Vorlage Nr.: GB II/346/2018
Status: öffentlich
Geschäftsbereich: GB II Bau - Planung - Umwelt
Stichwort: Erweiterungsbau Daimlerstr. 15
Aktenzeichen.:
Datum: 19.04.2018
Verfasser: Meinhardt Felix

Bauvoranfrage zur Errichtung eines Erweiterungsbaus und einer Prüfhalle in der Daimlerstr. 15, Fl.Nr. 1233/1, Gem. Garching

Freiflächenplan neu

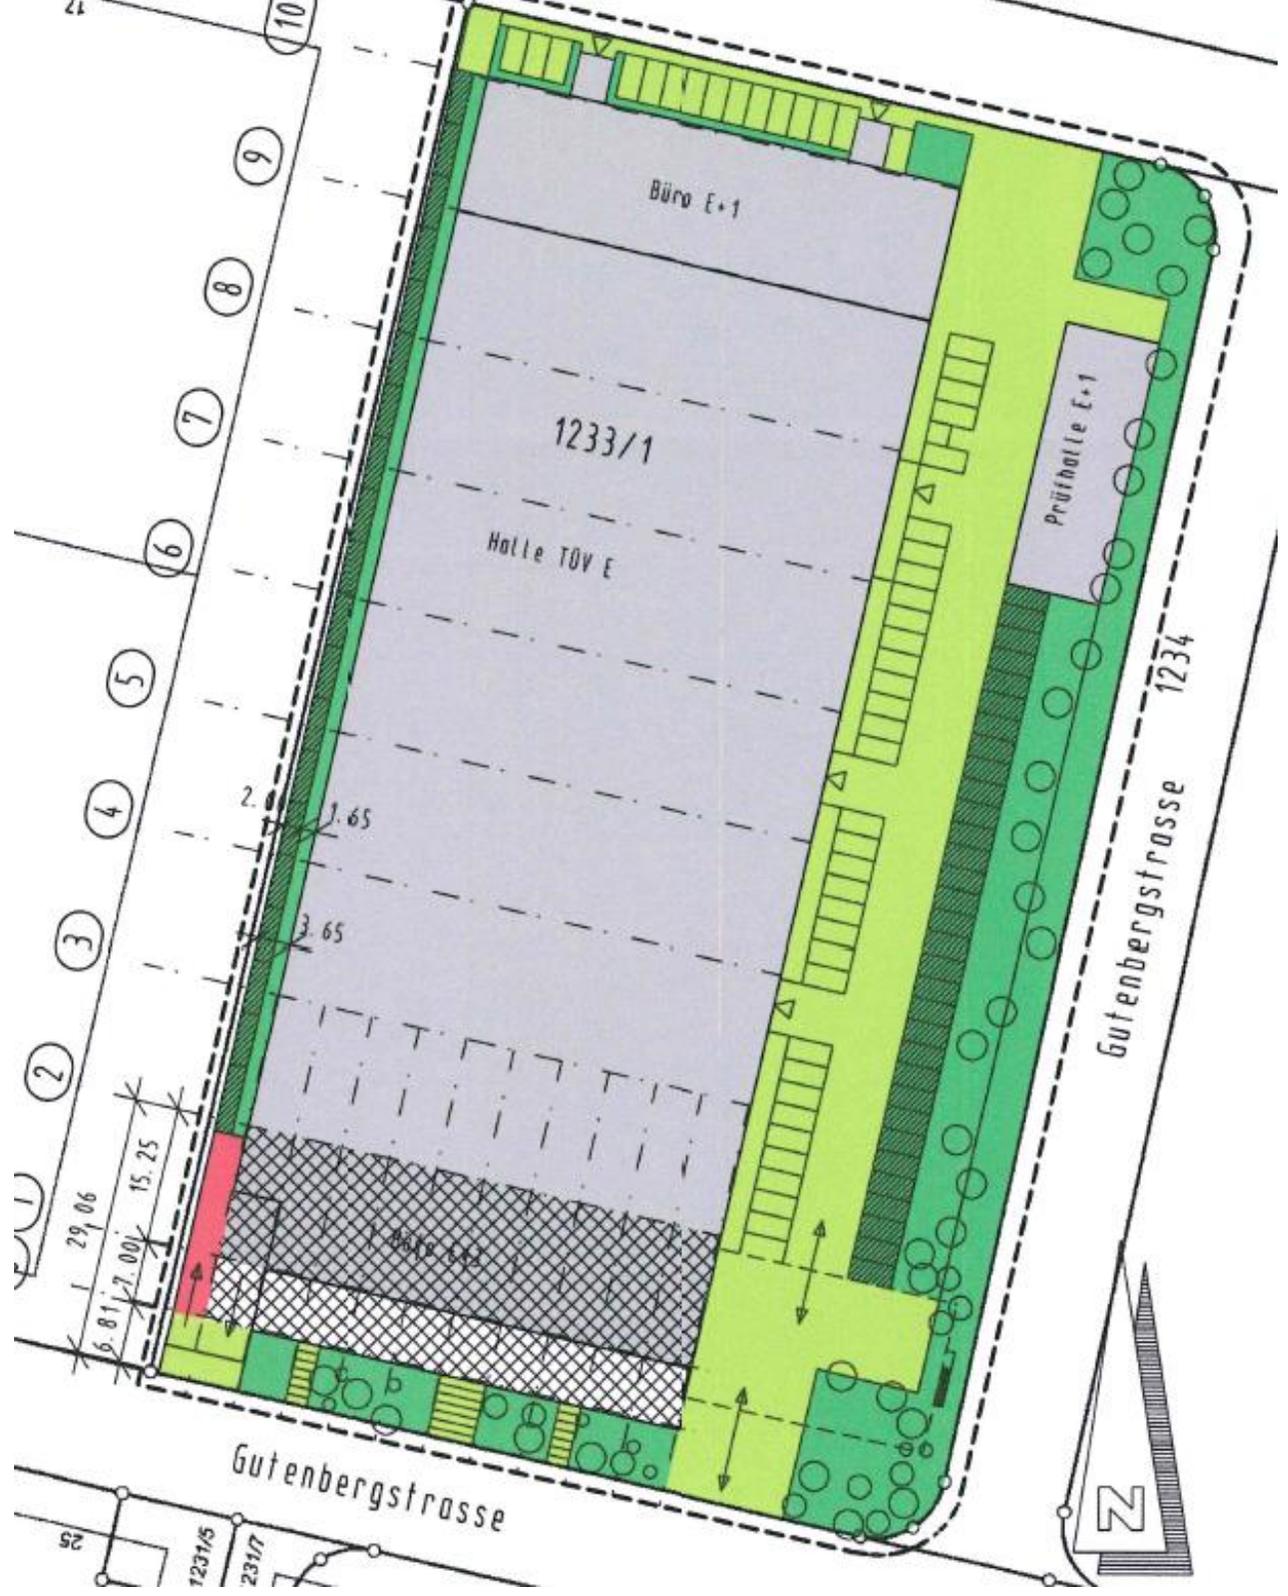
Es werden Befreiungen zur Überschreitung des Bauraums um 19 cm über die Breite der Halle nach Süden und der Tiefgarage nach Osten, der Überschreitung der GRZ (mit Stellplätzen, Zufahrten etc.) von 0,75 auf 0,8, sowie zu den fehlenden Pflanzstreifen zwischen den Stellplätzen, der fehlenden Dachbegrünung auf der Prüfhalle, der fehlenden Fassadenbegrünung des Anbaus und wegen der Anzahl der zu pflanzenden Bäume benötigt. Zudem wird eine Befreiung wegen der Unterschreitung des Mindestabstands zur Grundstücksgrenze benötigt.

Auch der Unterschreitung des Grünflächenanteils um 4% kann aus Verwaltungssicht zugestimmt werden, da bei der Prüfhalle bereits eine Befreiung erteilt wurde, die Unterschreitung geringfügig ist und eine wesentliche Verbesserung ggü. dem Bestand entsteht.

Der Befreiung wegen der fehlenden Pflanzstreifen kann aus Sicht der Verwaltung zugestimmt werden. Bei der Voranfrage der Prüfhalle wurde der Befreiung für die östlichen Stellplätze zugestimmt. Die Stellplätze westlich der Bestandshalle waren in dieser Planung auf einer bestehenden Asphaltdecke geplant. Diese wird nun entsiegelt und die Stellplätze sollen versickerungsfähig errichtet werden. Dies stellt eine Verbesserung der ursprünglichen Planung dar.

Der Befreiung wegen der wegfallenden Dachbegrünung auf der Prüfhalle kann aus Verwaltungssicht zugestimmt werden, da diese durch einen zusätzlichen Grünstreifen auf der Westseite der Bestandshalle kompensiert wird.

Den Befreiungen bzgl. der fehlenden Fassadenbegrünung am Erweiterungsbau und der Gesamtzahl an Bäumen sollte aus Sicht der Verwaltung nicht zugestimmt werden. Da die Fassadenbegrünung aus Sicht der Verwaltung möglich erscheint und auch die Pflanzung von 40 zusätzlichen Bäume nicht unmöglich ist, sieht die Verwaltung keine Gründe für die Erteilung einer Befreiung. Auch bei der Prüfhalle wurde die Befreiung von der Anzahl der Bäume nicht erteilt. Dem Bauantrag ist ein qualifizierter Freiflächenplan beizulegen.

Der Bau- Planungs- und Umweltausschuss beschließt, der Bauvoranfrage zur Errichtung eines Erweiterungsbaus und einer Prüfhalle in der Daimlerstraße 15, Fl.Nr. 1233/1, Gem. Garching zuzustimmen. Das Einvernehmen zu den Befreiungen bzgl. der Bauraumüberschreitungen durch den Erweiterungsbau und der Tiefgarage, zur Überschreitung der GRZ (mit Stellplätzen, Zufahrten etc.), der fehlenden Pflanzstreifen zwischen den Stellplätzen, der fehlenden Dachbegrünung auf der Prüfhalle und zur Unterschreitung des Mindestabstands zur Grundstücksgrenze wird erteilt. Das Einvernehmen zu den Befreiungen bzgl. der fehlenden Fassadenbegrünung und von der Anzahl der zu pflanzenden Bäume wird nicht erteilt. Die Abstandsflächenübernahmeerklärung, der qualifizierte Freiflächenplan mit den zusätzlichen 40 Bäumen, sowie der Stellplatznachweis für KFZ und Fahrräder sind mit dem Bauantrag einzureichen. Die fehlende Fassadenbegrünung ist in die Ansichten aufzunehmen.
